**TOP 1.3/Aufstellungsbeschluss zur Änderung Nr. 6 des Bebauungsplanes Nr. 159 "Gewerbegebiet B9, Bubenheim"/GLOBUS Koblenz-Bubenheim**

Stellungnahme von GLOBUS zu den in der Sitzung des Ausschusses für Stadtentwicklung und Mobilität am 27.06.2023 aufgetretenen und nachträglich zu prüfenden Fragen der Ausschussmitglieder:

Quelle: Auszug Masterplan GLOBUS Koblenz-Bubenheim (Stand: 07.06.2023; rot umrandete Grundstücke = geplante Parkplatzerweiterung)

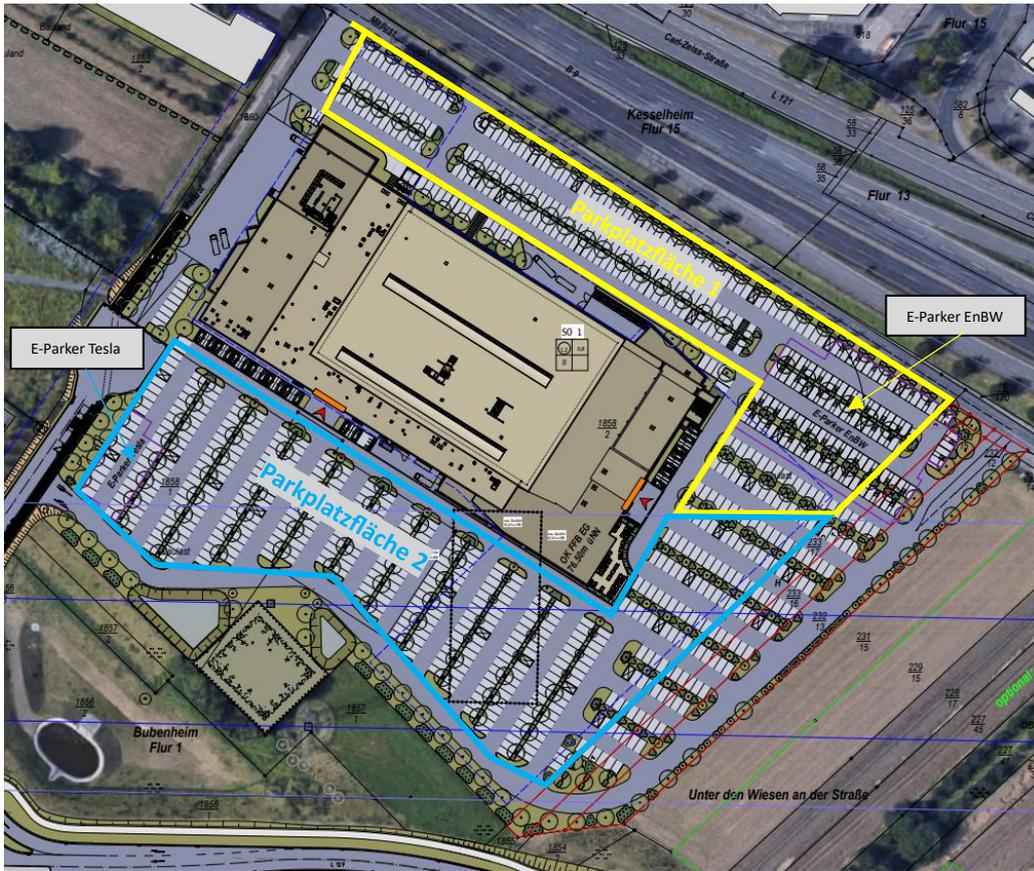
## Zur Frage 2:

Die Kunden-Parkplatzerweiterung in östlicher Richtung mit ca. 130 neuen Stellplätzen wird von uns aus den folgenden Gründen favorisiert:

- Zeitlicher Aspekt: Das Vorhaben kann nach Schaffung des Planungsrechtes kurzfristig umgesetzt werden. Dadurch können die aktuell nur temporär genehmigten Mitarbeiterstellplätze außerhalb des GLOBUS Grundstückes wieder auf dem Parkplatz der Markthalle untergebracht werden. Außerdem können auch die Stellplätze, welche durch den Ausbau der geplanten E-Ladeinfrastruktur (1. Ausbauphase ist für 2024 geplant) wegfallen, kompensiert werden.
- Wirtschaftlich kostengünstigere Lösung für GLOBUS im Vergleich zur Errichtung eines Parkhauses
- Geringe Auswirkungen auf den laufenden Geschäftsbetrieb während der Bauphase
- Vorhandene Stellplätze stehen auch während der Bauphase größtenteils für den Kunden zur Verfügung

Realisierbarkeit einer PV-Carport-Anlage:

- Bei der Parkplatzerweiterung sind aufgrund der Hochspannungsleitungen ebenfalls die max. zulässigen baulichen Höhenbeschränkungen zu beachten. Abstimmungen wären daher im nächsten Schritt mit der Firma Amprion notwendig.
- Inwieweit auf der Parkplatzerweiterung eine eigene Realisierung oder ggfs. durch einen externen Betreiber möglich ist, werden wir gerne im weiteren Verfahren prüfen.

Quelle: Auszug Masterplan GLOBUS Koblenz-Bubenheim (Stand: 07.06.2023)

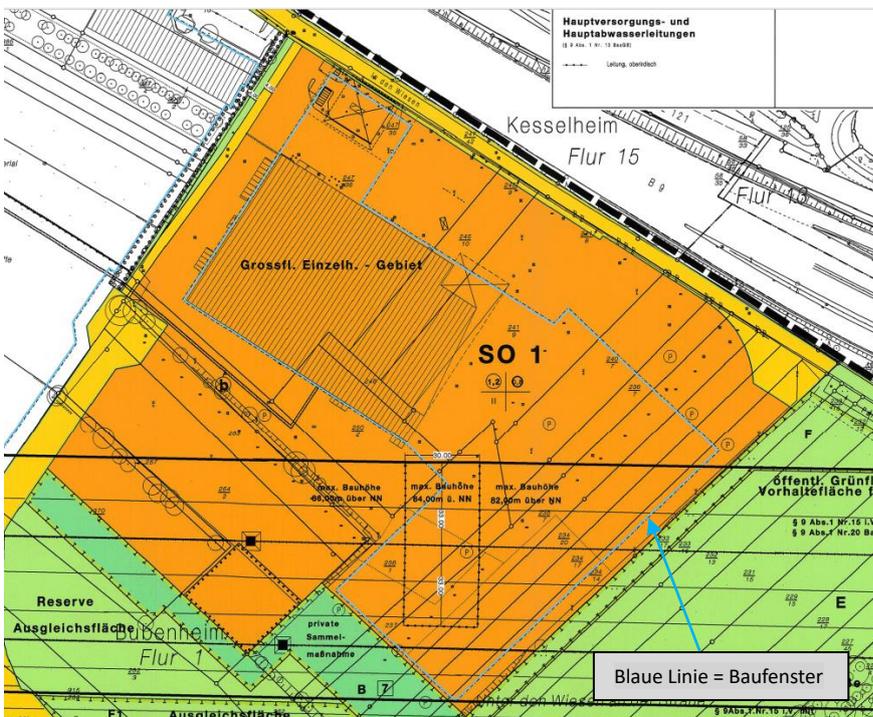
Zur Frage 3:

Die Errichtung eines Parkhauses anstatt der beabsichtigten Parkplatzerweiterung ist für uns aus den folgenden Gründen nicht umsetzbar:

- Wirtschaftliche/Finanzielle Gründe: Die Errichtung und Unterhaltung eines Parkhauses ist sehr kostenintensiv und steht zur angedachten Parkplatzerweiterung für uns in keinem Verhältnis. Ein Parkhausstellplatz kostet uns mindestens doppelt so viel (ca. 10.000,- €), als ein üblicher ebenerdiger Kundenstellplatz (ca. 5.000,- €).

- Zeitlicher Faktor: Die Planung ist zeitintensiv und die Umsetzung mit einem langwierigen Prozess verbunden.
- Städtebauliche Gründe: negativer Einfluss auf das optische Erscheinungsbild/Attraktivität und die Sichtbeziehungen unserer GLOBUS Markthalle.

- Für ein Parkhaus müssen vorhandene Bäume und Grünflächen entfallen. Die gemäß B-Plan festgesetzte GRZ von 0,8 würde aufgrund des höheren Versiegelungsgrades nicht mehr eingehalten werden.

- Das Baufenster des Bebauungsplanes lässt keinen Spielraum für die Errichtung eines Parkdecks zu.
- Technische Umsetzbarkeit: Für ein Parkhaus müssen u. a. Rampen, Stützen ausgebildet werden. Hierfür müssten Flächen von bereits vorhandenen Stellplätzen in Anspruch genommen werden -> Wegfall von Stellplätzen.

#### Parkplatzfläche 1:

- Bei den nördlichen Stellplätzen (entlang der B9), sind bauliche Abstandsflächen (anbaufreie Zonen) zur B9 zu beachten. Außerdem ist in diesem Bereich die logistische Abwicklung unserer Markthalle -Anlieferung von Waren- vorhanden.
- Im nord-östlichen Bereich (siehe geplante Fläche E-Parker EnBW) befindet sich eine unterirdische Zisterne mit einem Fassungsvermögen von 750 cbm. Die Tragfähigkeit für ein Parkhaus ist dadurch nicht gegeben.

#### Parkplatzfläche 2:

- Auf den südlichen und östlichen Stellplatzflächen können die max. zulässigen Bauhöhen (max. 5,50 m) aufgrund der Hochspannungsleitungen nicht eingehalten werden (Leitungen siehe Auszug Masterplan GLOBUS Koblenz-Bubenheim, blaue Querlinien). Die Mindesthöhe für ein eingeschossiges Parkdeck mit Beleuchtungsmasten beträgt zwischen 6,50 m und 7,00 m.
